SUPERINTENDENCIA DE INDUSTRIA Y COMERCIO
DIRECCIÓN DE NUEVAS CREACIONES

Como resultado del Examen de Fondo realizado, con fundamento en el Artículo 45 de la Decisión 486 de la Comisión de la Comunidad Andina, se comunica:

Título de la solicitud: "Sistema Para la Construcción Modular Monolítica Tipo Encofrado".

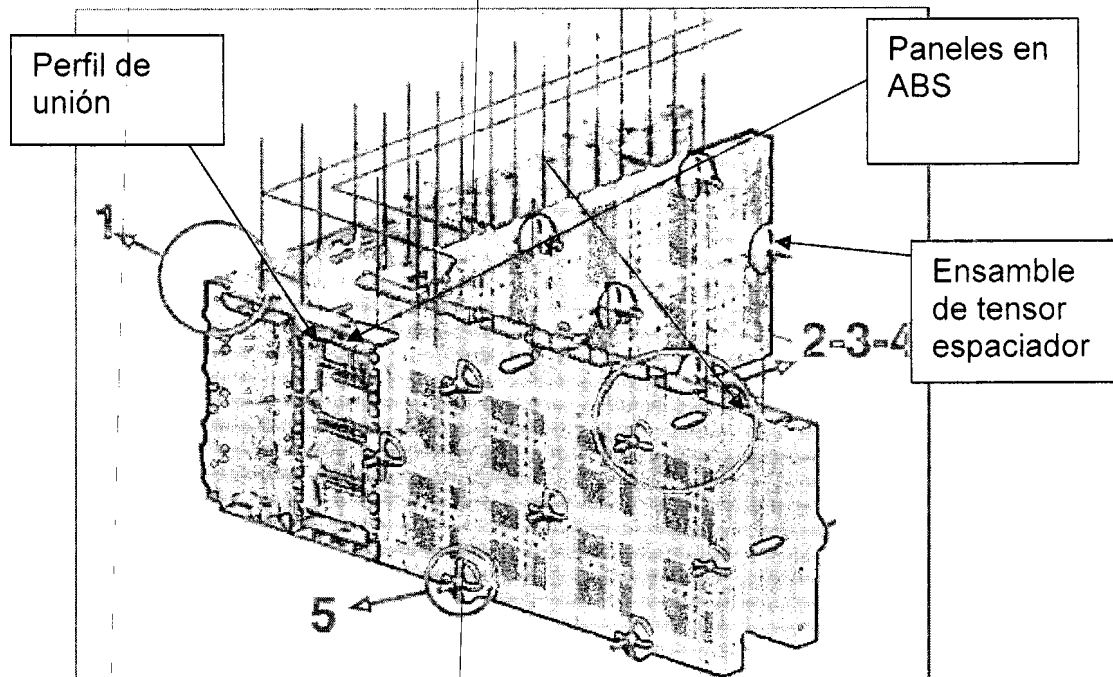
(*) De acuerdo al análisis del catálogo D1, se puede observar lo siguiente:

El ABS es un termoplástico que puede combinarse con PTFE para reducir su coeficiente de fricción (propiedad de antiadherencia), o compuestos halogenados para aumentar su resistencia al fuego (tomado de http://es.wikipedia.org/wiki/Acrilonitrilo_butadieno_estireno).

(**) Obsérvese la identificación de elementos en las figuras del catálogo D2 de este sistema (tomado del catálogo de <http://www.alsina.com/sistemas/alisply-muros/41/4/>):

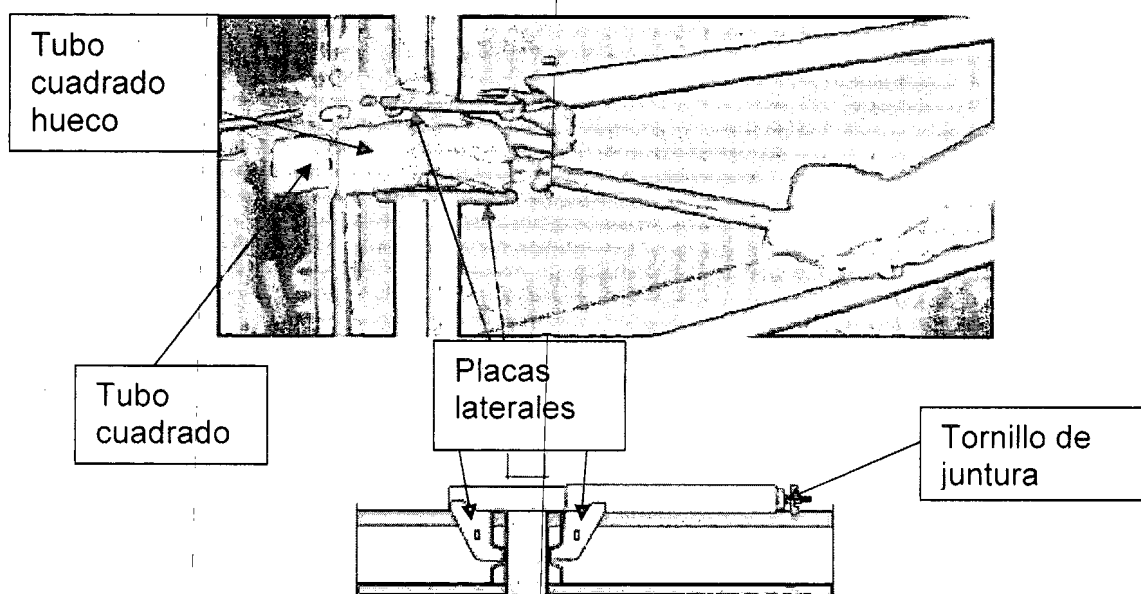
Sin embargo, la utilización de un alineador de garra para evitar la no alineación del muro debido al secado del material y las fuerzas ejercidas por el concreto, ya está divulgada en el documento D2 que se refiere a un sistema de encofrado de acero con recubrimiento plástico, que emplea un sistema de mordaza conocido como grapa extensible conformada mediante dos pares de placas enfrentadas en forma de tenaza, que se mueven mediante un sistema de tubos cuadrados y asegurados mediante un tornillo en uno de los extremos de la pinza (folio 45 de la solicitud).

De acuerdo a D2, el sistema de grapa extensible se compone de dos pares de placas enfrentadas en forma de tenaza, explicado en el análisis de la reivindicación 1 (ver (**)), y su medio de sujeción se logra mediante un tornillo dispuesto en uno de los extremos de la grapa, afectando el nivel inventivo de la reivindicación 2, además, D1 revela que el marco de los paneles presenta ranuras y perforaciones en todo el perímetro (ver el análisis (*)), afectando el nivel inventivo de la reivindicación 4.
